锅屋百迪精密机械
(苏州) 有限公司

关于导轨钳制器部分产品停产及替代产品发售的说明

HK 形状图

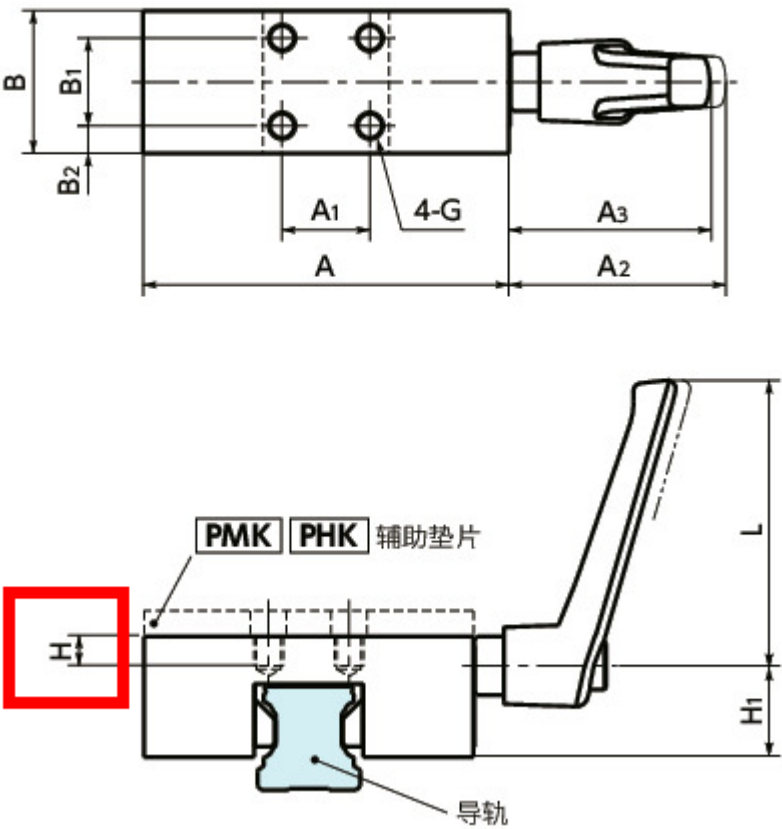
停产产品	替代品
型号	HK-4503-MR	HK-4501-A
变更点: H尺寸	35	32.6
变更点: 重量 (kg)	1.69	1.52
